SERVICE INFO – INA 0033

Az 532 0410 20 cikkszámú vezetőgörgő optikai és műszaki módosítása

Gyártók: Mercedes, Setra

1. ábra: 532 0410 20 - Régi kivitel

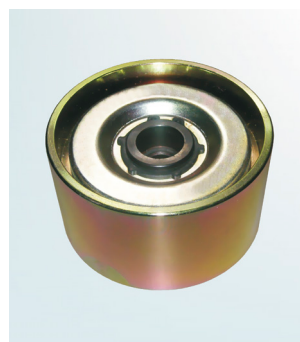
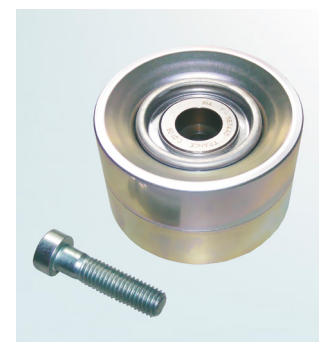
Termékeink állandó továbbfejlesztése alapján az 532 0410 20 cikkszámú feszítőgörgőt módosítottuk.

A módosított gyártási módon kívül az új görgő a könnyebb tömegével is kitűnik (657 g a régi görgő 966 g tömegével szemben).

Kiegészítőleg az új változatot M10x40 csavarral szállítják (lásd 2. ábra).

Ez helyettesíti az eddigi M10x35 rögzítőcsavart, amivel az eddigi görgőt (lásd 1. ábra) rögzítették.
